Cグループ [1/2]

場所を特定できる意見

Dグループ [1/2] 場所を特定できる意見

Eグループ [1/2] 場所を特定できる意見

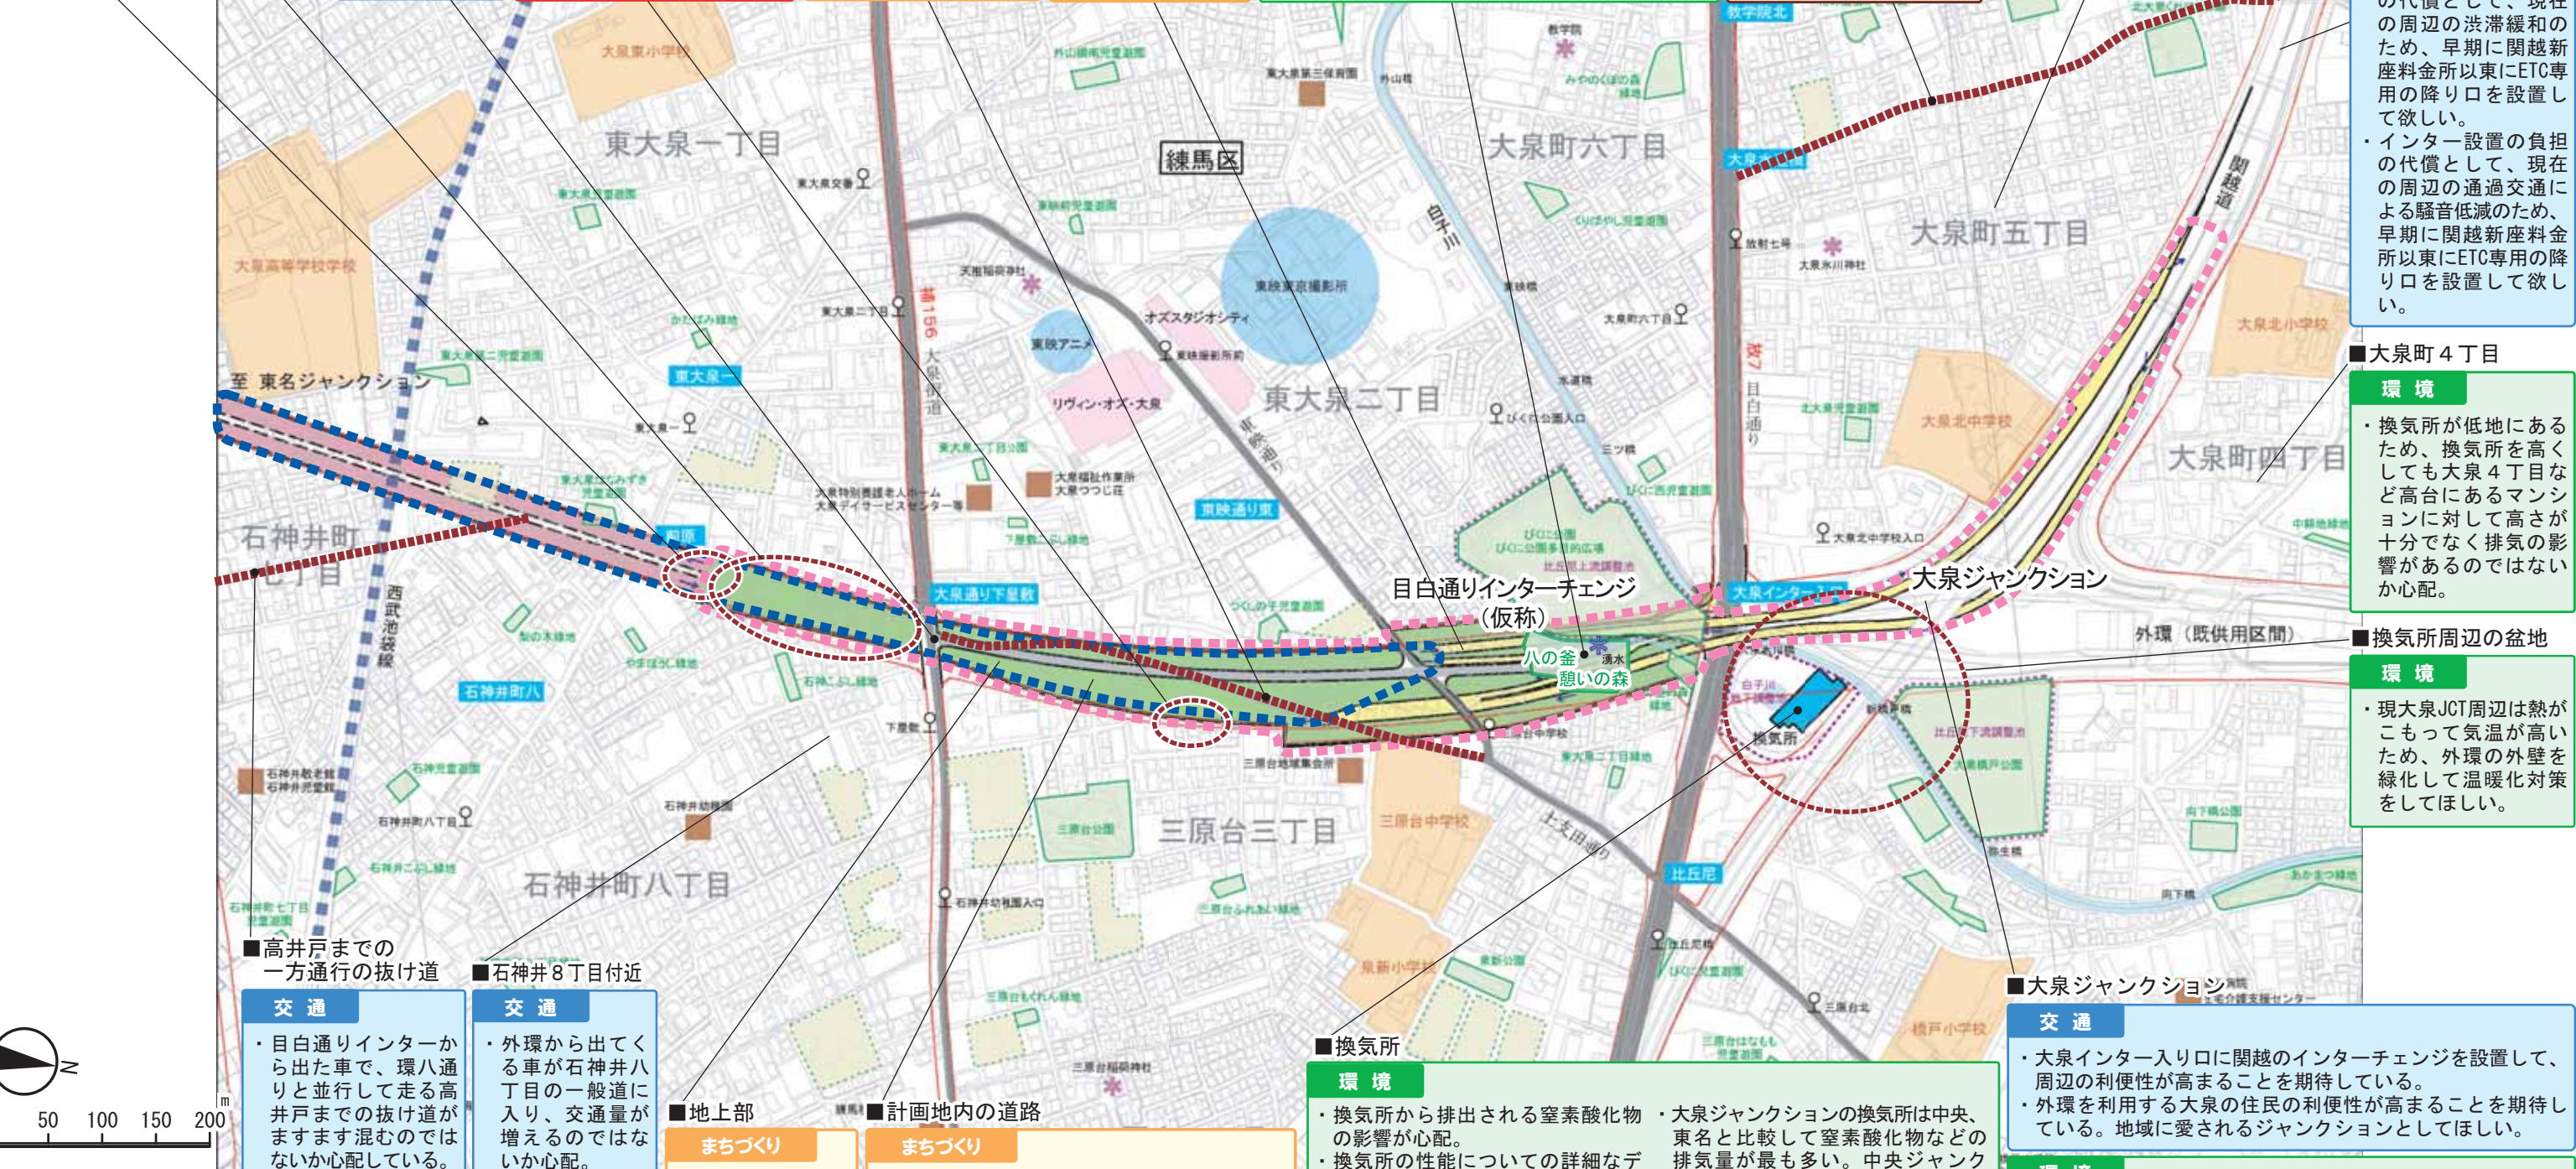
- ・家の1/3が開削部にあたるが、高齢になってからの引越は大変であり不安に感じている。

- ・大泉街道の南側も移転になるのか。最高の技術を活用して、移転区をできるだけ小さくしてほしい。

- ・目白通りの渋滞を緩和するために、地上部の街路の整備により大泉街道に車が流れるようにしてほしい。

- ・計画線に面して商売している。外環の整備により商圏が変わり、商売に影響がある場合には補償の対象になるのか心配している。商圏消失による移転補償とそれまでの売り上げを補償して欲しい。

- ・土支田通りは地域の生活道路として重要であるが一方通行となっている。側道を外環の両サイドにつけて、土支田通りの生活道路としての機能を充実させてほしい。

- ・開削部は出来る限り蓋をすることで、地域が望む生活道路や緑地を整備してほしい。外環の整備に合わせて地域が良くなることを期待している。

- ・地域にとって大切な八の釜の森をできるだけ避けて、貴重な資源を残してほしい。
- ・比丘尼公園に八の釜の森の代替えを作してほしい。
- ・八の釜の部分を高架にして、できるだけ残してほしい。
- ・八の釜の部分を高架にすると、立ち退く人が増えるなどの影響がでることが懸念される。

- ・大泉学園一丁目と大泉五丁目の境界の南北の道路は現在通過交通が多く、工事車両が通ることになると小学校や幼稚園への通学通園の安全が確保されるのか心配。

- ・関越道側道の通行止めが解除されたら、大泉5丁目の住宅地内の通過交通車両が増えたという状況の中、大泉ジャンクションができたから、通過交通車両がさらに増えるのではないかと不安である。

- ・関越新座料金所以东にインターチェンジを設置して、外環のインターチェンジに乗るために増加する交通量分を減らしてほしい。
- ・インター設置の負担の代償として、現在の周辺の渋滞緩和のため、早期に関越新座料金所以东にETC専用の降り口を設置してほしい。
- ・インター設置の負担の代償として、現在の周辺の通過交通による騒音低減のため、早期に関越新座料金所以东にETC専用の降り口を設置してほしい。

- ・目白通りインターから出た車で、環八通りと並行して走る高井戸までの抜け道がますます混むのではないかと心配している。

- ・外環から出てくる車が石神井八丁目の一般道に入り、交通量が増えるのではないかと心配。

- ・環境施設帯など地上部がどのようになるのか心配している。生活道路の整備や植樹をするなど、環境施設帯を有効活用してほしい。

- ・地域に必要な生活道路を住民の意見を聞いて整備してほしい。ジャンクション南側部分で東西に分断される生活道路がきちんと整備されないのではないかと心配。
- ・自治会・町会が分断されたり、泉新小学校、大泉東小学校、三原台中学校の通学路が分断されたりしないように、環境施設帯に生活道路を整備するなどしてほしい。
- ・街が分断され商圏が小さくなってしまい、商売に影響が出るのではないかと心配している。

- ・換気所から排出される窒素酸化物の影響が心配。
- ・換気所の性能についての詳細なデータを公開してほしい。
- ・換気所周辺の風害を減らすために、建物や煙突の角を丸くすべき。
- ・換気所ができるとぜんそくが悪化するのではないかと心配。換気所の数を増やして排気による影響を低くしてほしい。
- ・脱しよう装置をつけるなどにより、換気所からの窒素酸化物の排気をできるだけ減らしてほしい。

- ・大泉インター入り口に関越のインターチェンジを設置して、周辺の利便性が高まることを期待している。
- ・外環を利用する大泉の住民の利便性が高まることを期待している。地域に愛されるジャンクションとしてほしい。

- ・彩度を押さえるなど地域の風景になじんだすばらしい景観デザインとして欲しい。
- ・日常生活で外環の構造物が目に入る視点場からの景観については、特に配慮した景観デザインとして欲しい。
- ・グッドデザイン賞・土木学会デザイン賞・日本デザイン学会に載るくらいのレベルを目指したデザインを行い、地域のブランド・宝にしてほしい。
- ・普段の風景になじむような構造物の景観デザインとしてほしい。

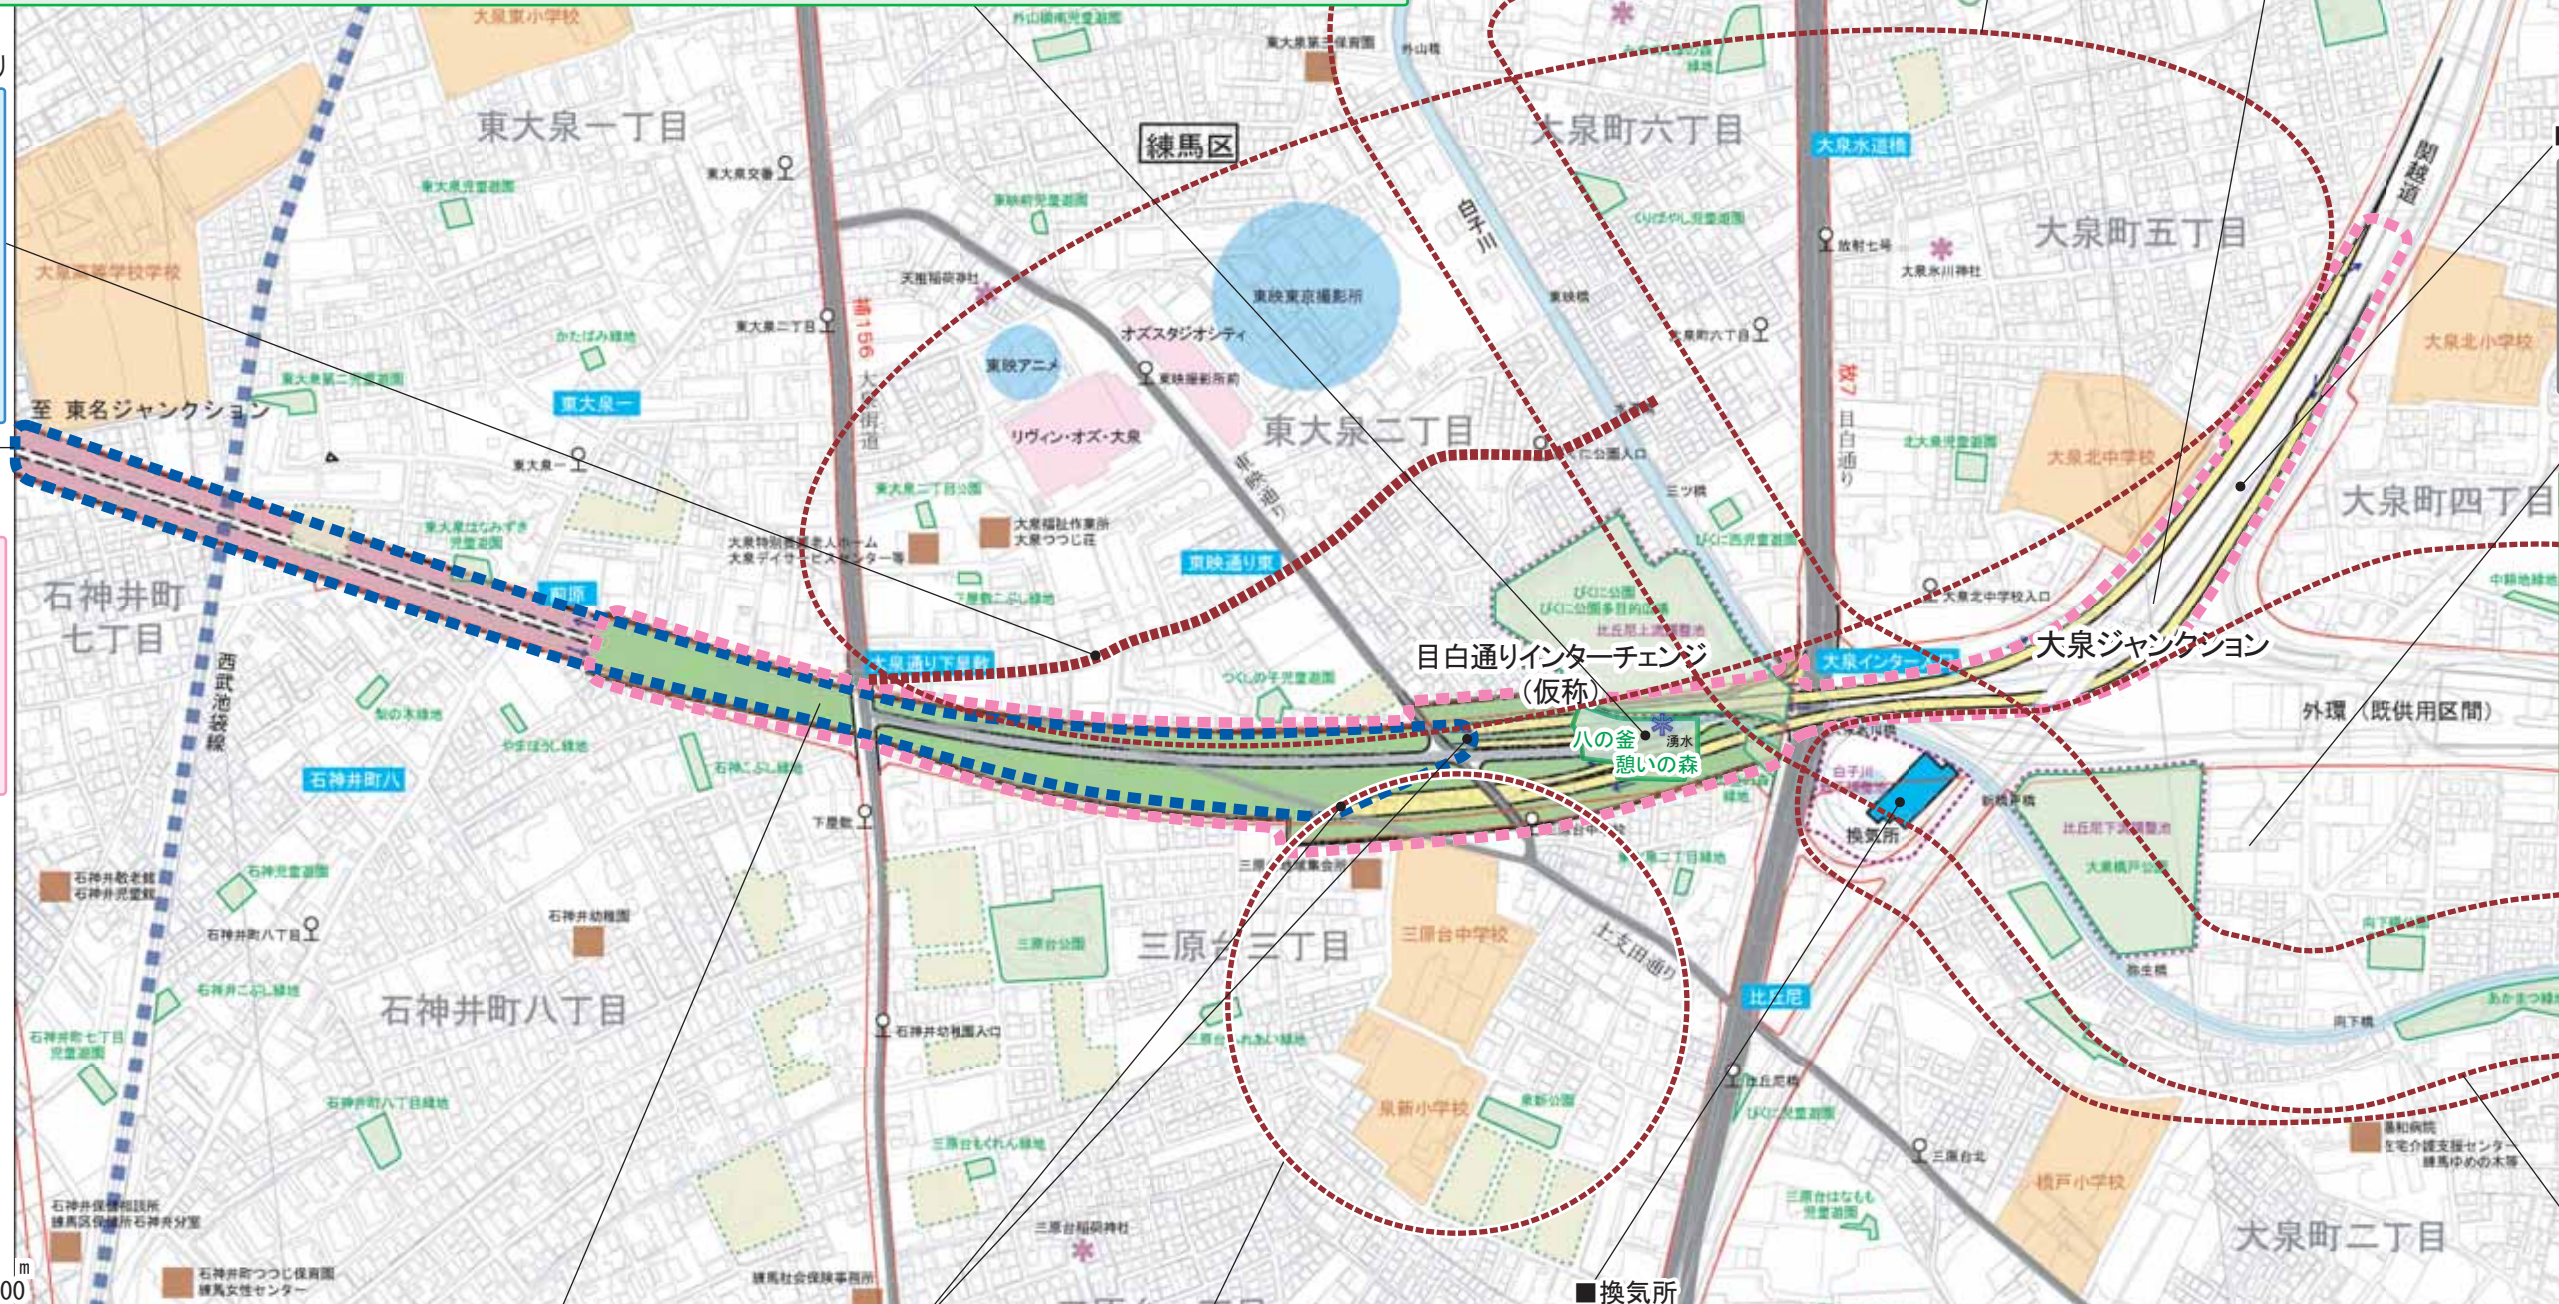
- ・八の釜にある湧水を自然の状態でも保全して欲しい。
- ・びくに公園（遊水池）をつくる時、区は八の釜を残すために、びくに公園（遊水池）の方に水が逃げないように矢板を打って工事した経緯があるので、外環計画もそのようなことを尊重してほしい。

- ・八の釜憩いの森を保全するならば民有地部分は個人の負担にならない方が必要。
- ・八の釜の「ホテルやカワモスクなどの生態系」は練馬区内でも貴重な財産であり保全すべき。
- ・外環整備により八の釜の代償施設が整備されたとしても、それは人工のものではなく、地域の自然体系はくずれることになる。代償施設をつくれればよいということではなく、地域の自然体系に大きな影響を与えない計画にすべき。

- ・外環整備後に現在の八の釜の一部が残ったとしても、自然体系が崩れてしまうようでは、単に八の釜の歴史を伝える場所ではなくなる。それでは意味がない。地域の自然体系に大きな影響を与えない計画にしてほしい。
- ・湧水のことを議論するには、まず地下水脈（みずみち）の調査をし、状況を把握する事が不可欠である。そのことがまだなされていないので、きちんと調査してほしい。

- ・外環規模の整備をすれば、八の釜が残ったとしても、湧水は涸れてしまうのではないかと懸念している。
- ・八の釜の「空間としての水と緑のかたまり」は練馬区内でも貴重な財産であり、大気汚染軽減の一助にもなる。保全すべき。
- ・八の釜一帯の自然環境は、子どもが成長していく過程で遊びを通して環境学習できる貴重な場所であり、必要な場所である。保全すべき。

- ・この地域は北風が多いので、ジャンクション南側の地域へ今まで以上に排気ガスが流れて来るのではないかと心配だ。

- ・外環整備により大泉ジャンクション付近の交通量が増え、今以上に大気汚染や交通渋滞の悪化を引き起こすことが懸念される。

- ・大泉ジャンクション周辺地域では、日頃から洗濯物が汚れるほど大気汚染がひどい。屋外に干せない。外環道や換気所が整備されると、さらに大気汚染が進むのではないかと懸念される。これ以上の大気汚染の悪化＝健康被害の増大は避けたい。

- ・ジャンクションができて交通渋滞は緩和はされず、抜け道となっている生活道路にさらに車が増えるのではないかと懸念されている。生活道路に通過交通が流入しないような対策を望んでいる。

- ・トンネル内で火災が発生したときの換気上の対応について説明してほしい。地下、地上とどのような状況になるのか不安。

- ・大泉北中学校近くの間越道の騒音（路面のタイヤ音）が大きくなったように感じられるため、調査してほしい。

- ・大泉ジャンクション北側は周囲に比べて低地になっており、日頃から空気がよどみ汚れていると感じている。外環道や換気所が整備されると、さらに空気が汚れるのではないかと懸念している。

- ・外環トンネルができると地下水脈が切れ、地下水の行き場がなくなるのではないかと懸念されている。またそれに伴い地盤沈下が始まるのではないかと不安だ。

- ・外環ができると地域のコミュニティが分断されることを懸念している。コミュニティが分断されないようにするために、環境施設帯にミニ集会所や公共施設をつくってほしい。

- ・想定外の大規模地震が発生した場合、トンネル出入口部分が崩壊するのではないかと懸念している。トンネル出入口部分の強度と安全性に関する説明をしてほしい。

- ・掘り割り部分はすべて地上に出ているので、三原台中や泉新小への排気ガスによる影響が心配。
- ・料金所は車の停止、発進があるので付近の学校への排気ガスによる影響が心配している。

- ・換気所の事故や故障時のリスクが心配。リスクを減らすことが必要。
- ・換気所の排気能力などについて知りたい。
- ・換気所のフィルターが詰まるのでは無いか心配。リスクを減らすため換気所は分散させてほしい。
- ・換気所から出る排気ガスは上空に吹き上げられて散らす計画だと聞いているが、換気所による生活環境や自然環境への影響が心配。

- ・すでに関越道や外環もあるところに換気所をつくることによる健康への影響が懸念される。
- ・換気所をつくれれば大気や健康への影響などが懸念される。換気所の見直し（分散など）を考えたほうがいい。
- ・大泉ジャンクションの換気所により多くの排気ガスが集中することを懸念している。中央ジャンクションから大泉ジャンクションの約10km間の排気方法を中央環状線と同じ横流方式に変更し、1kmに1本程度の間隔で換気所を設けて排気ガスを分散してほしい。
